Commune de Courmont

Captage de la Côte des Chênes

Avis et propositions de l'hydrogéologue agréé

Juin 2013

Figure 4 : Aire d'alimentation du captage de la Côte des Chênes

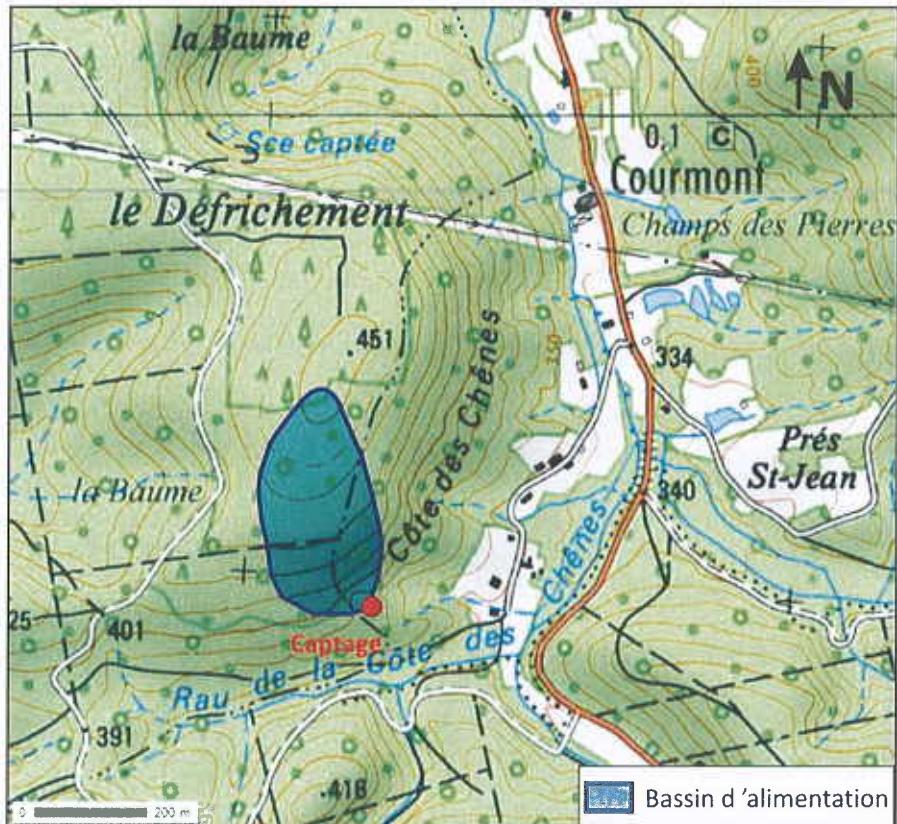
Etant donné le type de porosité dominante des couches géologiques aquifères (porosité d'interstices) et le fait qu'elles soient subhorizontales, on peut considérer que le bassin d'alimentation du captage est très proche du bassin versant topographique.

Comme le souligne le cabinet Reilé dans son rapport, le faible débit de cette source coïncide avec un bassin d'alimentation peu étendu. La délimitation qu'il propose est donc cohérente.

Ainsi, la butte gréseuse qui domine la Côte des Chênes est à l'origine de nombreux écoulements temporaires d'origine plus ou moins superficielle (représentés sur la carte IGN) qui, coté est, rejoignent le ruisseau de la Côte des Chênes le long de la départementale 96, ou coté ouest, s'écoulent en direction de Faymont.

Figure 5 : Périmètre de protection immédiate du captage de la Côte des Chênes

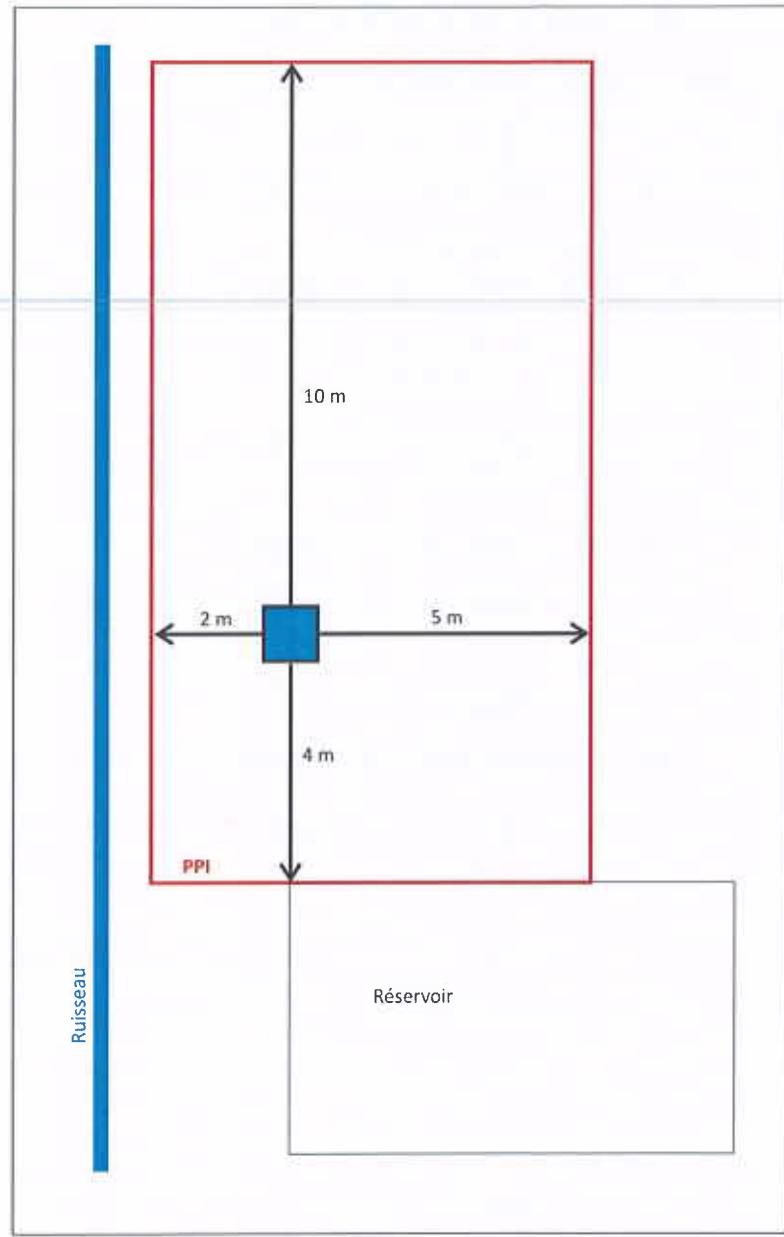
Le périmètre de protection immédiate est proposé en tenant compte de la méconnaissance de la longueur du drain d'alimentation et des contraintes topographiques et notamment du ruisseau qui s'écoule en contrebas du captage.

Ce périmètre sera entouré d'une clôture adaptée au contexte forestier et d'un portail muni d'un verrou. Sa superficie sera de l'ordre de 120 m².

Au sein de ce périmètre, toutes les activités seront interdites à l'exception de celle nécessaires à l'exploitation du captage. Tous les arbres seront abattus et le fauchage sera régulier et mécanique. L'utilisation de phytosanitaire sera strictement interdite.
